PREVOST

BULLETIN DE GARANTIE

Bg11-20

DATE : MAI 2011	SECTION : 18 - Carrosserie
EXPIRATION: MAI 2013	
SUJET : DÉCALQUES DES SPÉCIFICATIONS D'HUILE, DE LIQUIDE DE REFROIDISSEMENT ET DU RÉSERVOIR DE CARBURANT

MARCHE À SUIVRE • VÉHICULES DE SÉRIE H3

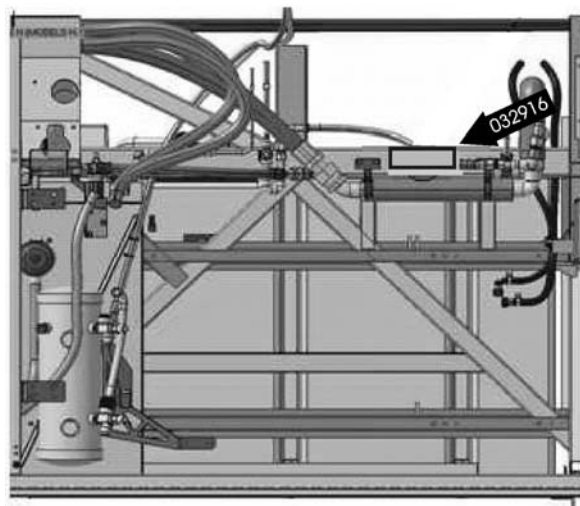
1. Il est nécessaire que le décalque de spécification du réservoir de carburant #032916 suivant soit bien en vue dans le compartiment du condenseur. Apposer ce décalque dans le compartiment du condenseur, à l'endroit indiqué sur la photo.

2. Apposer le nouveau décalque du cheminement des courroies #012699 dans le haut du compartiment du moteur, à l'emplacement indiqué sur la photo, en remplacement du décalque #019095. Ne pas laisser le décalque #019095 en place s'il demeure visible après l'ajout du nouveau décalque.
3. Apposer le nouveau décalque de spécification de l'huile à moteur #012702 à l'emplacement indiqué sur la photo, en remplacement du décalque #012399(ang/fr) ou #012400 (ang/esp). Ne pas laisser le décalque existant en place s'il demeure visible après l'ajout du nouveau décalque.
4. Apposer le nouveau décalque de spécification du liquide de refroidissement #053597 à l'emplacement indiqué sur la photo, en remplacement du décalque #053487(ang/fr) ou #053488(ang/esp). Ne pas laisser le décalque existant en place s'il demeure visible après l'ajout du nouveau décalque.

MARCHE À SUIVRE • VÉHICULES DE SÉRIE X3

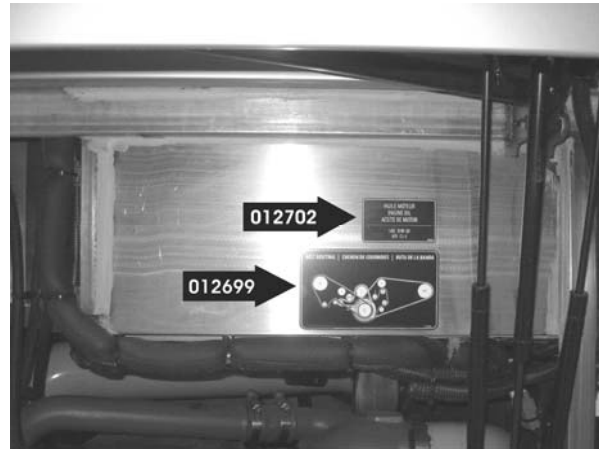
1. Apposer le décalque de spécification du réservoir de carburant #032918 dans le compartiment du condenseur, à l'endroit indiqué sur la photo.

2. Apposer le nouveau décalque du cheminement des courroies #012698 dans le coin inférieur de la porte du compartiment moteur, à l'emplacement indiqué sur la photo, en remplacement du décalque #019095. Ne pas laisser le décalque #019095 en place s'il demeure visible après l'ajout du nouveau décalque.

3. Apposer le nouveau décalque de spécification de l'huile à moteur #012702 à l'emplacement indiqué sur la photo, en remplacement du décalque #012399(ang/fr) ou #012400 (ang/esp). Ne pas laisser le décalque existant en place s'il demeure visible après l'ajout du nouveau décalque.

4. Apposer le nouveau décalque de spécification du liquide de refroidissement #053597 à l'emplacement indiqué sur la photo, en remplacement du décalque #0534787(ang/fr) ou #053488(ang/esp). Ne pas laisser le décalque existant en place s'il demeure visible après l'ajout du nouveau décalque.
